Asociación plataforma vecinal por un Abando Habitable

AL EXCMO AYUNTAMIENTO DE BILBAO

II.- Que considerando esa resolución contraria a derecho, a virtud del presente escrito se interpone RECURSO DE REPOSICIÓN contra la resolución de 29.03.2021 del Concejal Delegado de Obras, Planificación Urbana y proyectos estratégicos del Ayuntamiento de Bilbao por la que se concede a CONSTRUCCIONES MURIAS SA licencia de obras de derribo del edificio de la Escuela Universitaria de Magisterio Begoñako Andra Mari sito en Barrainkua nº 2 en base a las siguientes

Pag. 108 de Estudio de seguridad y salud del proyecto de demolición. El CEIP Cervantes se sitúa al norte de la parcela de la demolición (en la parte de arriba del plano)

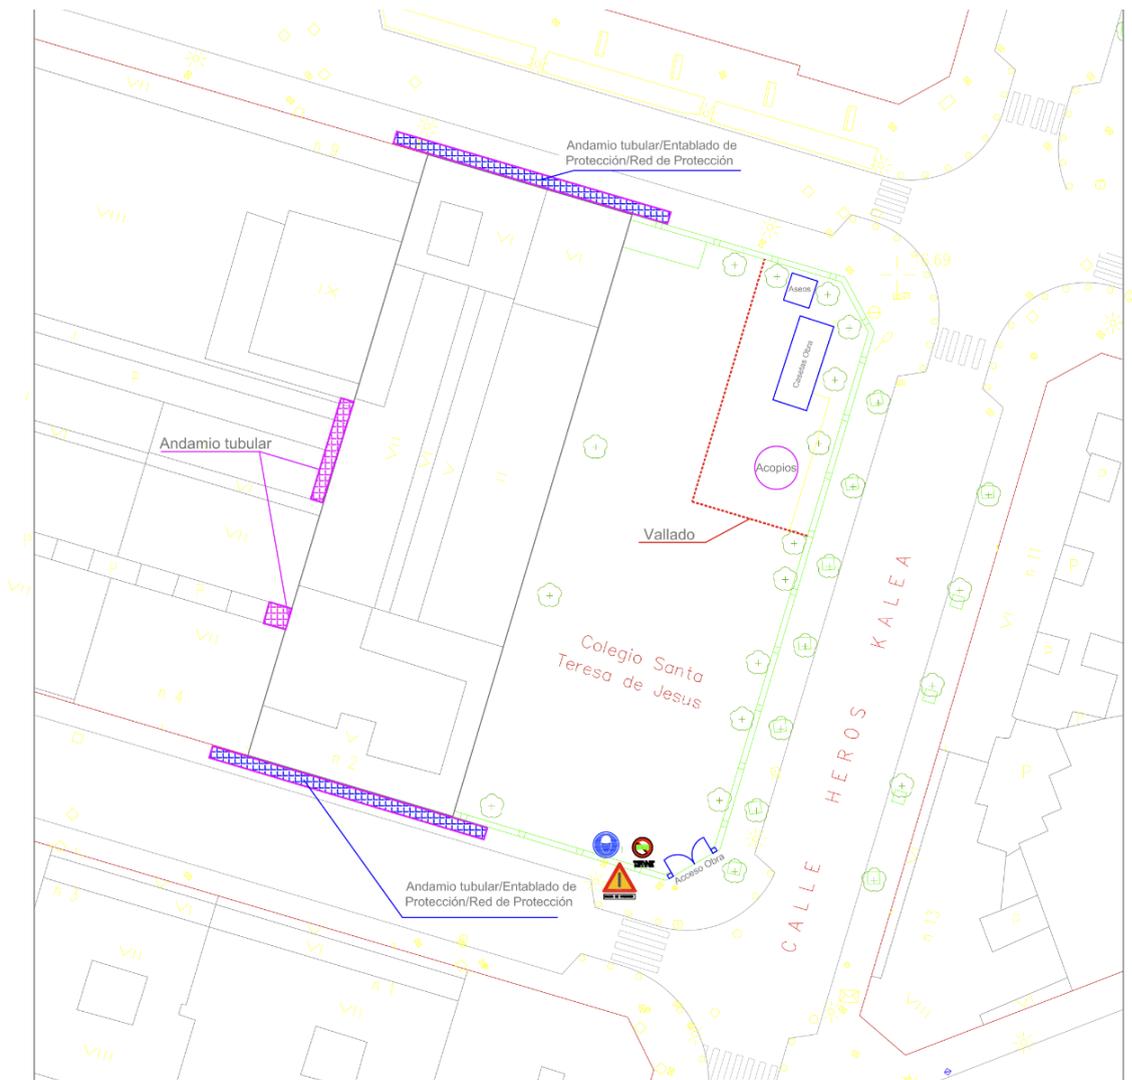
De hecho, el Estudio de impacto acústico no baraja medida correctora alguna frente al edificio de la cara oeste, a pesar de que al tener un patio medianero y será el que más ruido soporte seguramente por su cercanía.

Y de la misma manera, la fachada este, la que da a la calle Heros, queda totalmente descubierta y no hay medidas correctoras propuestas para ella. Los andamios, como se ve en el plano, página 108 del *Estudio de seguridad y salud del proyecto de demolición*

(<https://abandohabitable.org/doc/estudio-de-seguridad-y-salud-de-proyecto-de-demolicion-edificio-barrainkua-2>, junio 2019), solamente se encuentran en las fachadas norte y sur (calles Barrainkua y Lersundi).

Según el Estudio de seguridad y salud del proyecto de demolición (junio 2019) la empresa constructora propone la instalación de andamios en parcelas ajenas a su propiedad, las colindantes por el oeste, para llevar a cabo la demolición. Pues bien, no se ha solicitado permiso a las comunidades de propietarios de las parcelas afectadas, donde tiene previsto instalarse andamios, por lo cual no es posible llevar a cabo las obras según se tiene planeado (ver figura de apartado anterior).

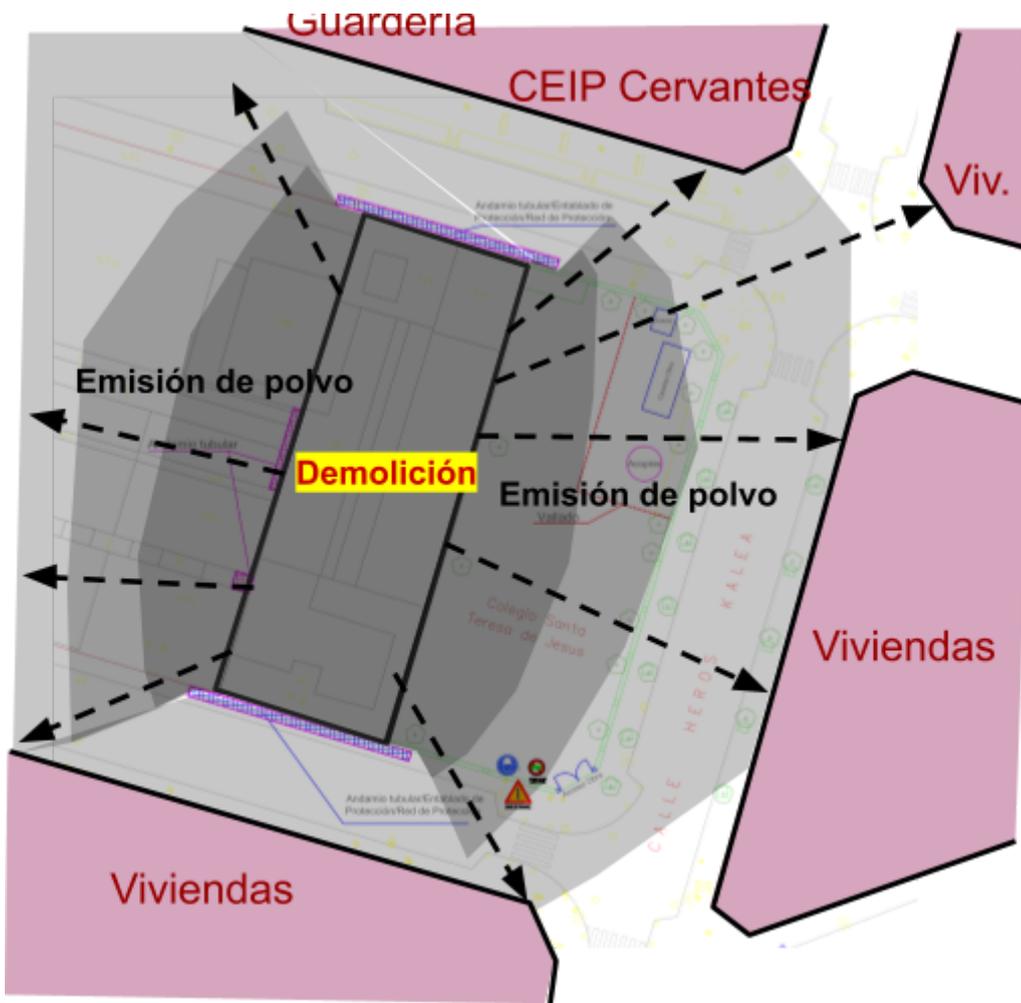
Lo que se dice en las condiciones particulares de licencia es que "se colocará una malla de 6m x 12m de polietileno de alta densidad con un grosor de hilo de 0,3 mm en todo el perímetro exterior del andamio". Una medida sugerida en el informe del área de salud y consumo de 25 de febrero de 2021 para reducir el polvo en el entorno de la obra por contribuir al mantenimiento de la calidad del aire. Lo que no tiene en cuenta esta sugerencia, ni en las condiciones de la licencia, es que no hay andamio planificado, y por tanto no hay malla ni ningún tipo de barrera protectora, en la fachada que da a Heros según el Estudio de seguridad y salud del proyecto de demolición preceptivo presentado, y que, en el caso de que esta malla sirviera para reducir el polvo como se dice, de poco serviría para frenar el flujo de partículas en suspensión si no hay barrera física alguna entre la fachada este de la demolición, la que da a Heros, y las fachadas de las viviendas y el CEIP Cervantes. Véase la siguiente figura.
